COMUNE DI GALBIATE

VALUTAZIONE AMBIENTALE STRATEGICA DEL DOCUMENTO DI PIANO DEL P.G.T.

PARERE MOTIVATO PER L'ADOZIONE

PROPOSTE DI CONTRODEDUZIONE AI CONTRIBUTI TRASMESSI PER LA II CONFERENZA DI VAS

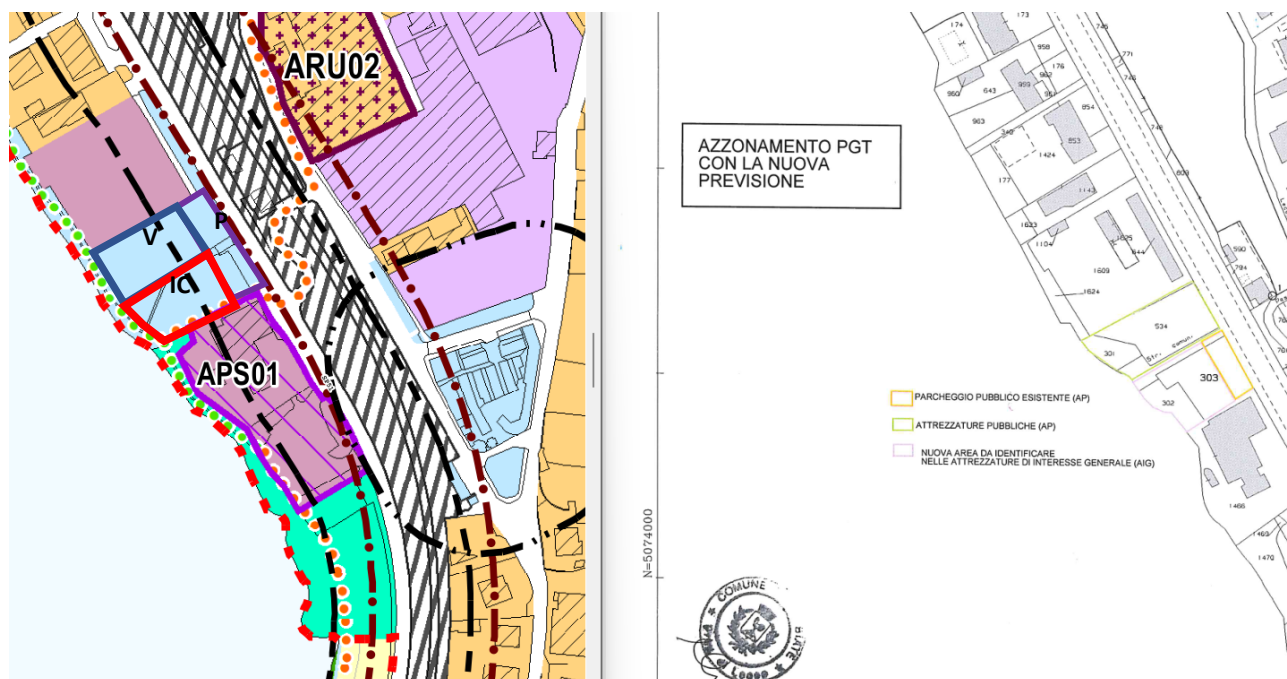
1.) rettificare le tavole di progetto del Piano delle Regole e Piano dei Servizi al fine di renderle coerenti con la DGC n. 34 del 23/06/2005 pertanto rivedere gli elaborati come da successiva illustrazione per l'area a servizi fronte lago;

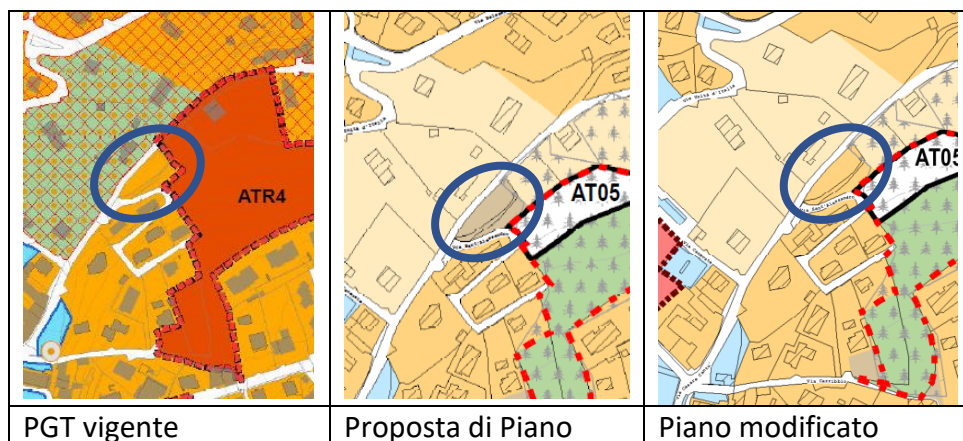
2.) per l'ambito ARU01 eliminare il GF2 ed inserire il GF1;

3.) per l'ambito AT04 eliminare il GF2 ed inserire il GF1;

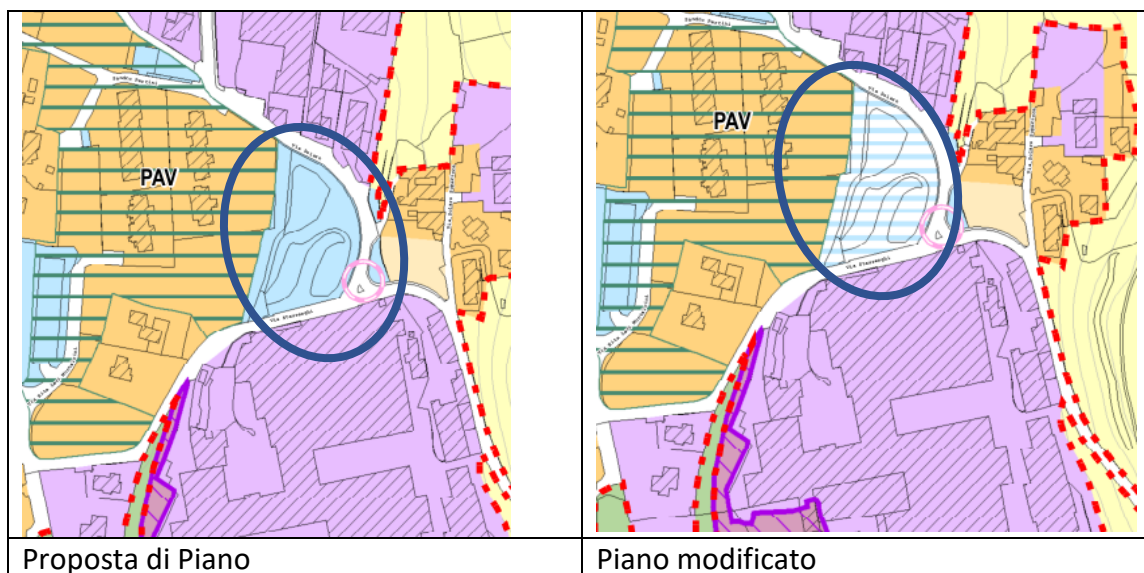
4.) rettificare l'errore materiale di erronea classificazione dell'ambito in verde privato in zona residenziale;

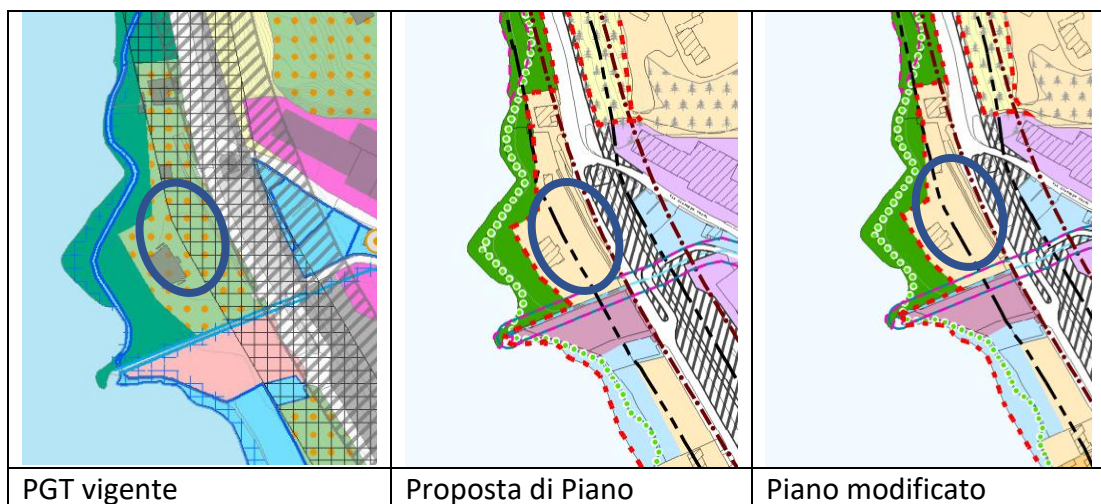
5.) riclassificare da servizio pubblico a parcheggio privato di esclusivo utilizzo dell'azienda Casartelli

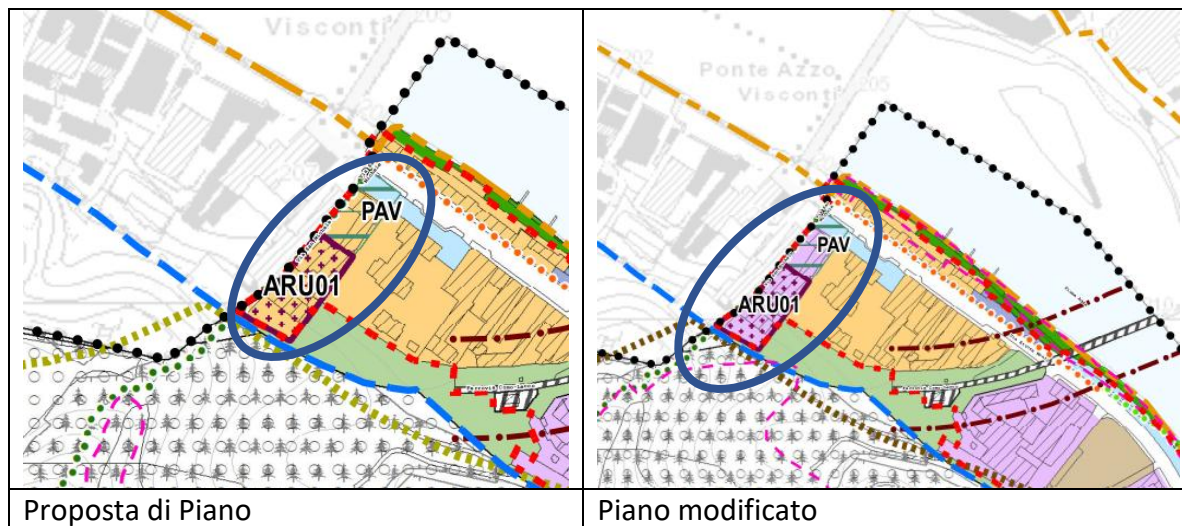
6.) rivedere fascia di rispetto stradale e ambito di disciplina rispetto al PGT vigente essendo già stato rilasciato un titolo edilizio

7.) coerentemente con lo stato dei luoghi e con i titoli rilasciati attribuite per gli ambiti ARU01 e PAV la disciplina non residenziale
